Informe Consolidado de Solicitud de Aclaraciones, Rectificaciones y/o Ampliaciones a la Declaración de Impacto Ambiental del Proyecto "Parque Fotovoltaico Aura, Bulnes"

Nombre del Titular : Parque Solar Aura SpA
Nombre del Representante Legal : jose maria grugues ortuño
Dirección : Avenida Raúl Labbé N°12613, Oficina 231

El presente Informe Consolidado de Solicitud de Aclaraciones, Rectificaciones o Ampliaciones a la Declaración de Impacto Ambiental del proyecto "Parque Fotovoltaico Aura, Bulnes", contiene las observaciones generadas en virtud de la revisión de la Adenda.

Figura. Área de influencia Medio Humano

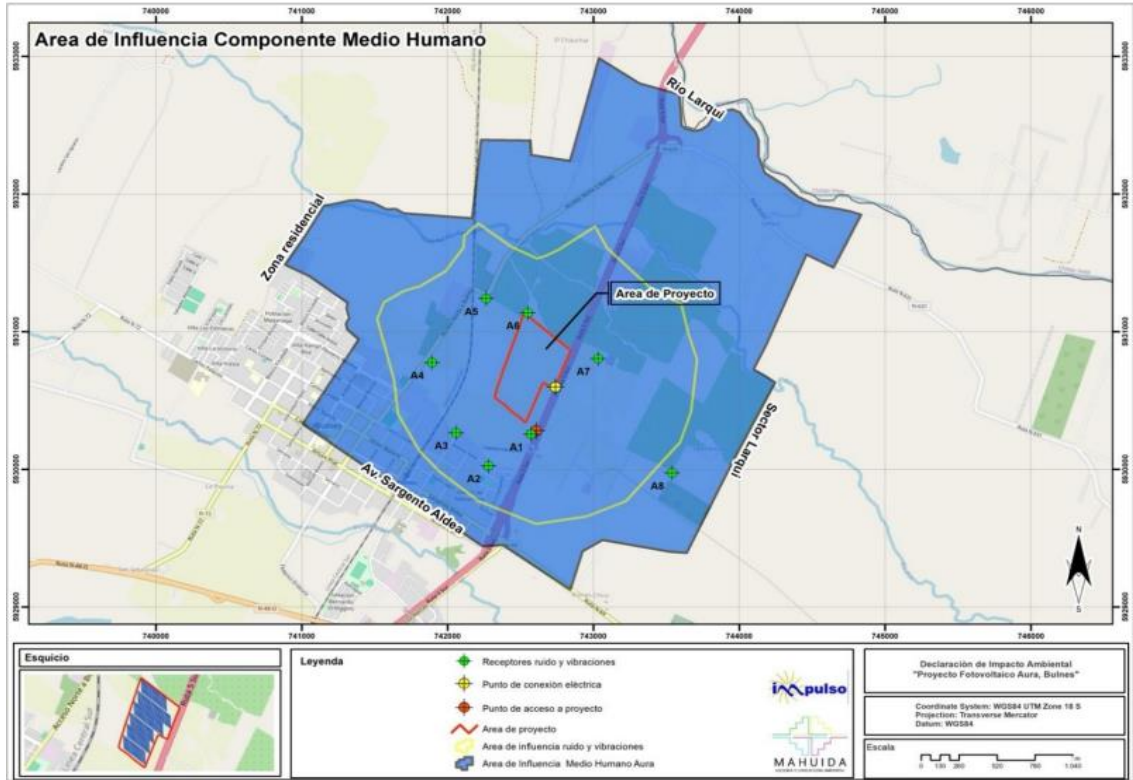
- 4.25. Al revisar el punto N° 1.3.3. “Artículo 7° D.S. N° 40/12: Reasentamiento de comunidades humanas o alteración significativa de los sistemas de vida y costumbres de grupos humanos” del capítulo N° 2 de la DIA, se señala que *“En relación a la presencia de organizaciones indígenas en la comuna de Bulnes, se tiene que de acuerdo a los registros de CONADI, no se encuentran comunidades mapuches en la comuna de Bulnes y se encuentra una asociación llamada Asociación Indígena Rayén Mapu. Asociación Indígena Rayén Mapu Esta asociación tiene como actividades principales el fomento y rescate de la artesanía mapuche ancestral, así como del mapudungun mediante clases y talleres en distintas escuelas de la comuna. Es pertinente mencionar que esta es de tipo urbano, pero gran parte de sus integrantes y directivas residen en el sector Santa Clara, distante a 7,8 km al sur del área de proyecto. Dicha organización se encuentra vigente, con fecha de constitución el 10 de diciembre del 2010 y expiración de directorio el 10 de diciembre del 2021.” Énfasis agregado. A continuación, se presenta la imagen “Área de influencia Medio Humano”, del proyecto:*

Figura: Emplazamiento del proyecto según lo presentado en el Anexo 1 - PLANIMETRIA Y KMZ y la proyección realizada en Google Earth

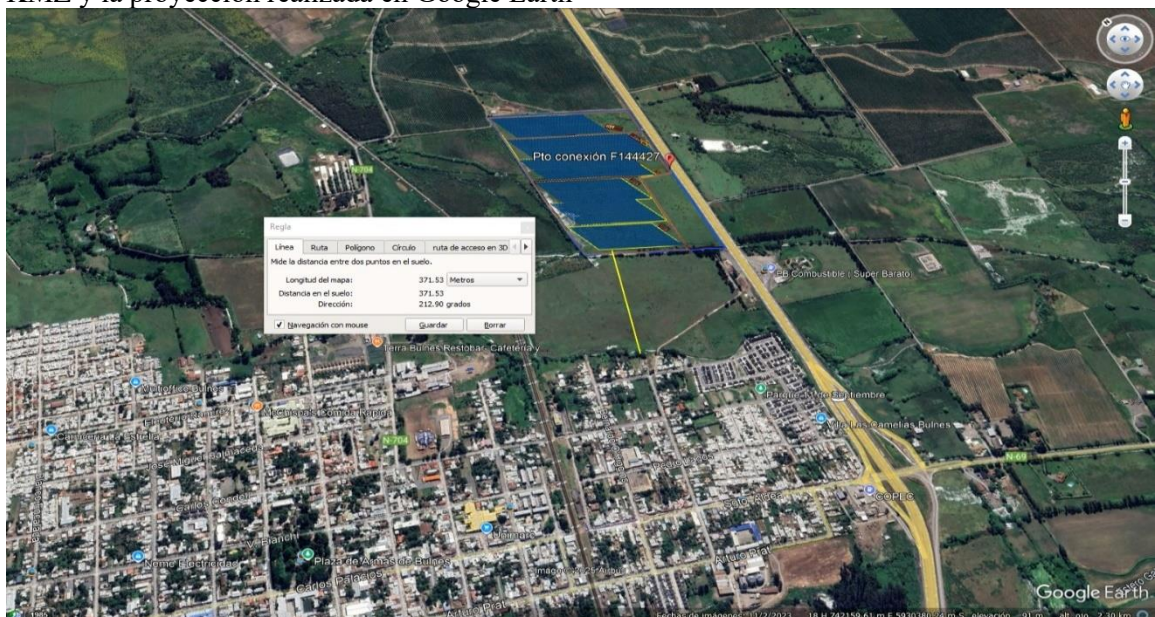
Sobre lo remarcado en negro y expresado por el titular, al señalar que la Asociación Indígena es urbana y que parte de los integrantes viven en el sector de Santa Clara, ello no descarta que un grupo de los integrantes pueda residir en el área urbana de Bulnes, considerando que el proyecto está dentro del plan regulador comunal de Bulnes y, además, que las viviendas cercanas del centro urbano se hayan a 370 metros, según los datos del proyecto extraído del Anexo 1 - PLANIMETRIA Y KMZ , y la proyección realizada en Google Earth:

Figura: Sector de Santa Clara, y su relación a los datos del proyecto y la proyección realizada en Google Earth.

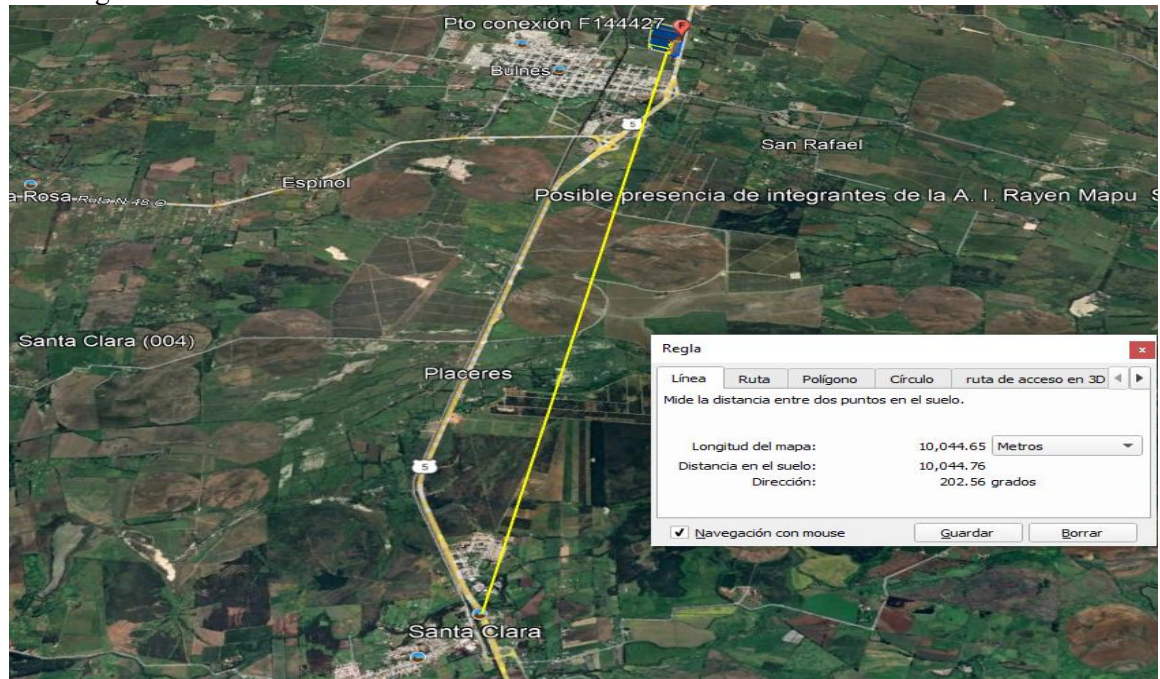
Al triangular otros antecedentes por parte del SEA Ñuble sobre la localidad de Santa Clara, en Bulnes, se identifica su ubicación al sur, aproximadamente a 10 kilómetros en distancia lineal de la localidad de Santa Clara, donde se ubicarían parte de los integrantes de la Asociación Indígena, como se presenta a continuación:

Figura: proyección de KMZ del proyecto y la triangulación de datos sobre la eventual presencia de integrantes de la Asociación Indígena Rayen Mapu, según el acta de reunión de las DIAs “Línea de Transmisión 1x66 kV Montenegro – Lucero” y de la DIA “La Mocha Solar”.

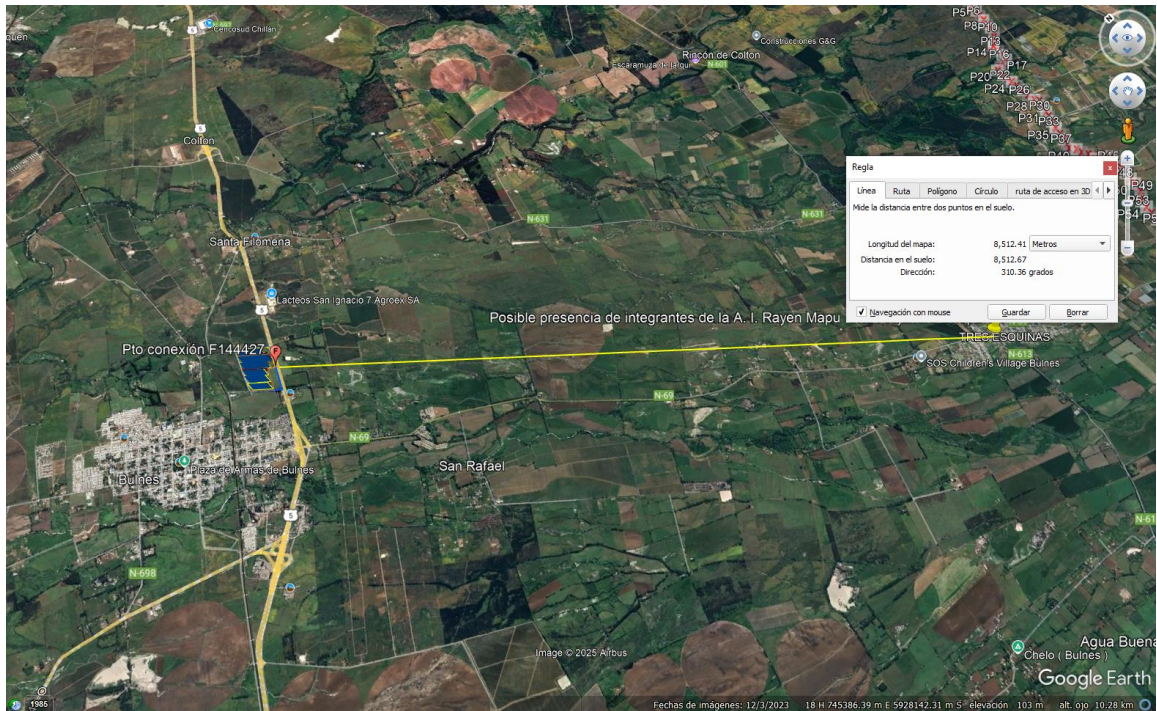
Por otro lado, considerando la proyección de KMZ del proyecto y el acta de reunión de las DIAs “Línea de Transmisión 1x66 kV Montenegro – Lucero”, recurso disponible en: https://seia.sea.gob.cl/archivos/2021/08/13/Acta_y_anexos_gestion_con_integrantes_de_Aso_cacion_Indigena_Rayen_Mapu_12-08-2012.pdf y de la DIA “La Mocha Solar”, recurso disponible en: https://seia.sea.gob.cl/archivos/2023/11/09/Art_86_Acta_de_gestion_AI_Rayen_Mapu_y_an_exo.pdf se identifica que existiría un eventual grupo de integrantes de la Asociación en el sector de Tres Esquinas, en la comuna de Bulnes, aproximadamente a 8,5 kilómetros, según se presenta en la siguiente figura:

Figura. Área de influencia Medio Humano

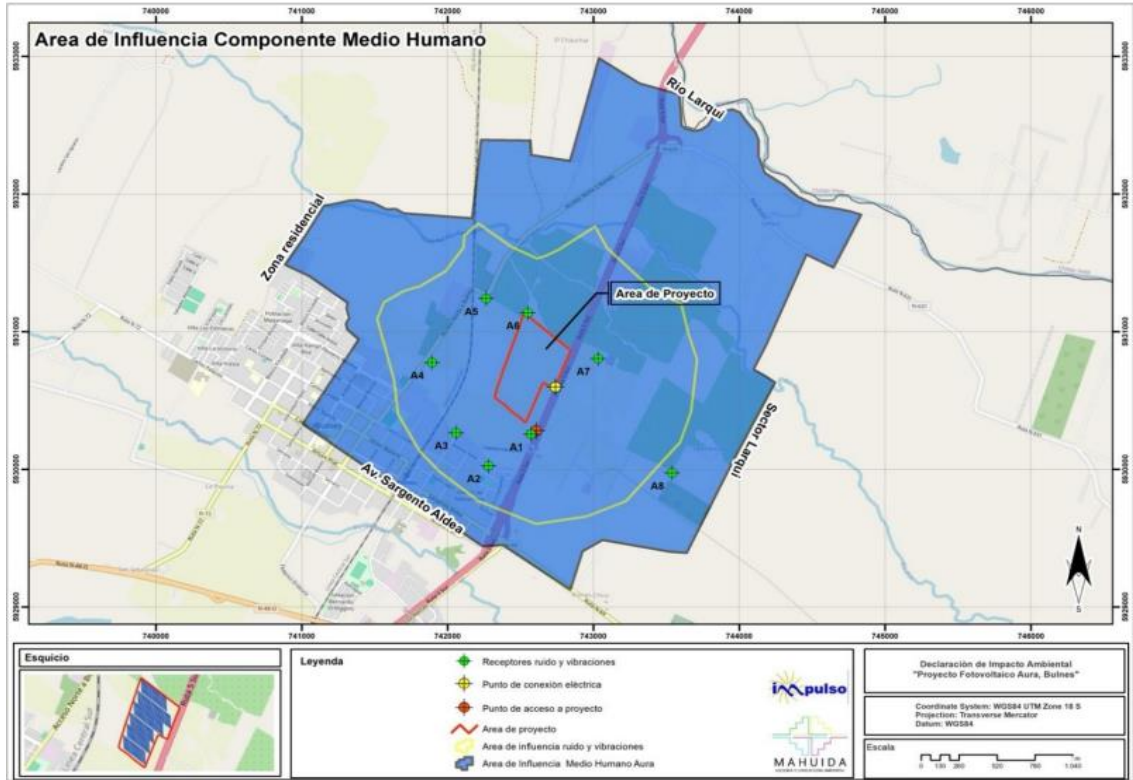
- 4.27. Al revisar el punto N° 1.3.3. “Artículo 7° D.S. N° 40/12: Reasentamiento de comunidades humanas o alteración significativa de los sistemas de vida y costumbres de grupos humanos” del capítulo N° 2 de la DIA, se señala que “*En relación a la presencia de organizaciones indígenas en la comuna de Bulnes, se tiene que de acuerdo a los registros de CONADI, no se encuentran comunidades mapuches en la comuna de Bulnes y se encuentra una asociación llamada Asociación Indígena Rayén Mapu. Asociación Indígena Rayén Mapu Esta asociación tiene como actividades principales el fomento y rescate de la artesanía mapuche ancestral, así como del mapudungun mediante clases y talleres en distintas escuelas de la comuna. Es pertinente mencionar que esta es de tipo urbano, pero gran parte de sus integrantes y directivas residen en el sector Santa Clara, distante a 7,8 km al sur del área de proyecto. Dicha organización se encuentra vigente, con fecha de constitución el 10 de diciembre del 2010 y expiración de directorio el 10 de diciembre del 2021.*” Énfasis agregado. A continuación, se presenta la imagen “Área de influencia Medio Humano”, del proyecto:

Figura: Emplazamiento del proyecto según lo presentado en el Anexo 1 - PLANIMETRIA Y KMZ y la proyección realizada en Google Earth

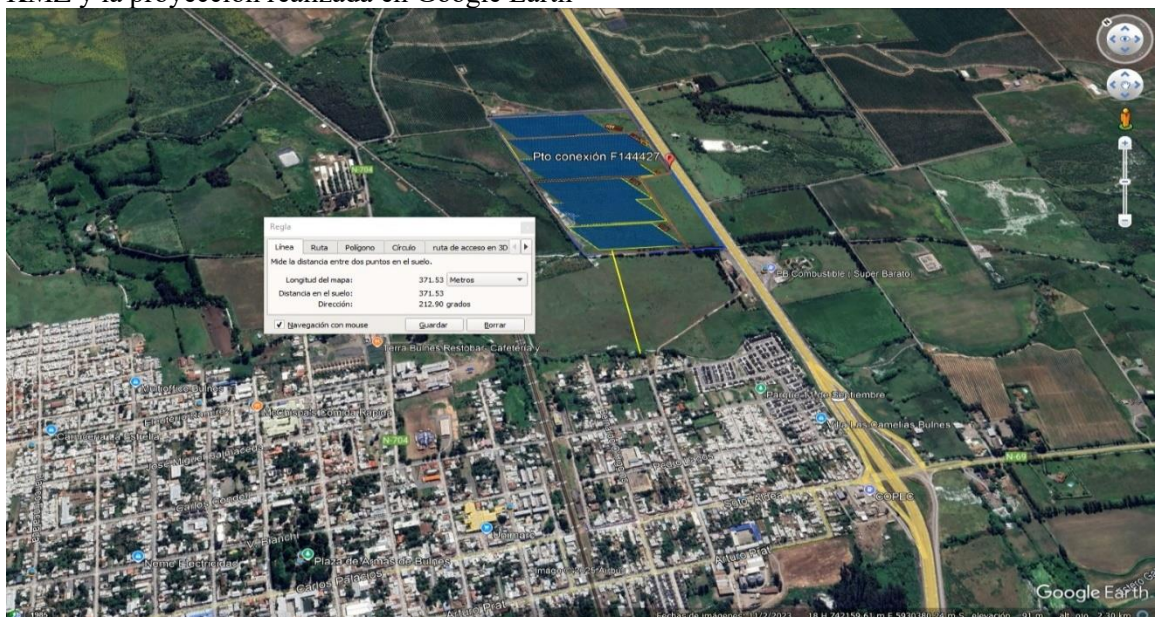
Sobre lo remarcado en negro y expresado por el titular, al señalar que la Asociación Indígena es urbana y que parte de los integrantes viven en el sector de Santa Clara, ello no descarta que un grupo de los integrantes pueda residir en el área urbana de Bulnes, considerando que el proyecto está dentro del plan regulador comunal de Bulnes y, además, que las viviendas cercanas del centro urbano se hayan a 370 metros, según los datos del proyecto extraído del Anexo 1 - PLANIMETRIA Y KMZ , y la proyección realizada en Google Earth:

Figura: Sector de Santa Clara, y su relación a los datos del proyecto y la proyección realizada en Google Earth.

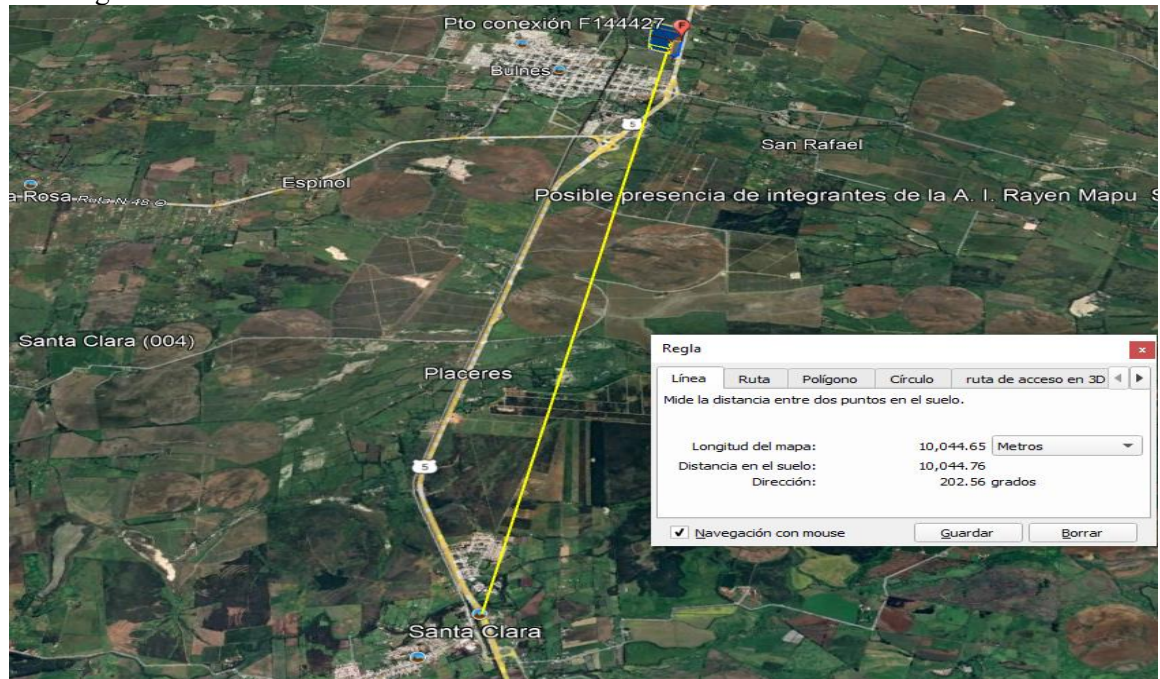
Al triangular otros antecedentes por parte del SEA Ñuble sobre la localidad de Santa Clara, en Bulnes, se identifica su ubicación al sur, aproximadamente a 10 kilómetros en distancia lineal de la localidad de Santa Clara, donde se ubicarían parte de los integrantes de la Asociación Indígena, como se presenta a continuación:

Figura: proyección de KMZ del proyecto y la triangulación de datos sobre la eventual presencia de integrantes de la Asociación Indígena Rayen Mapu, según el acta de reunión de las DIAs “Línea de Transmisión 1x66 kV Montenegro – Lucero” y de la DIA “La Mocha Solar”.

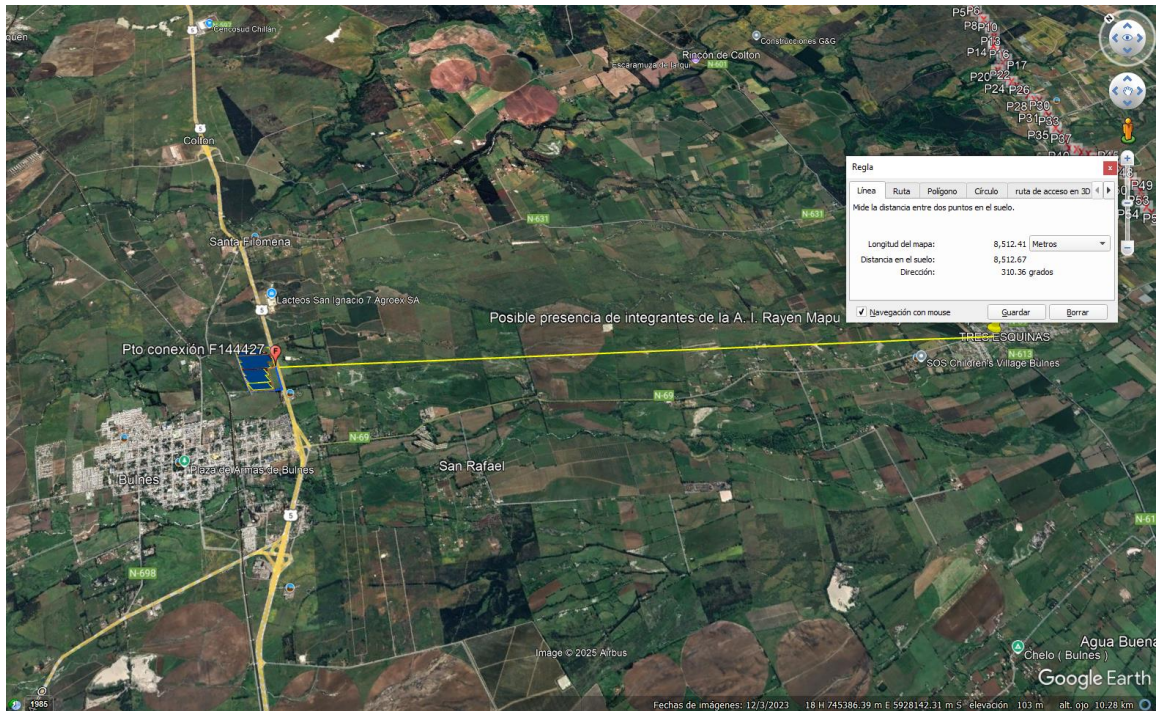
Por otro lado, considerando la proyección de KMZ del proyecto y el acta de reunión de las DIAs “Línea de Transmisión 1x66 kV Montenegro – Lucero”, recurso disponible en: https://seia.sea.gob.cl/archivos/2021/08/13/Acta_y_anexos_gestion_con_integrantes_de_Aso_cacion_Indigena_Rayen_Mapu_12-08-2012.pdf y de la DIA “La Mocha Solar”, recurso disponible en: https://seia.sea.gob.cl/archivos/2023/11/09/Art_86_Acta_de_gestion_AI_Rayen_Mapu_y_an_exo.pdf se identifica que existiría un eventual grupo de integrantes de la Asociación en el sector de Tres Esquinas, en la comuna de Bulnes, aproximadamente a 8,5 kilómetros, según se presenta en la siguiente figura:
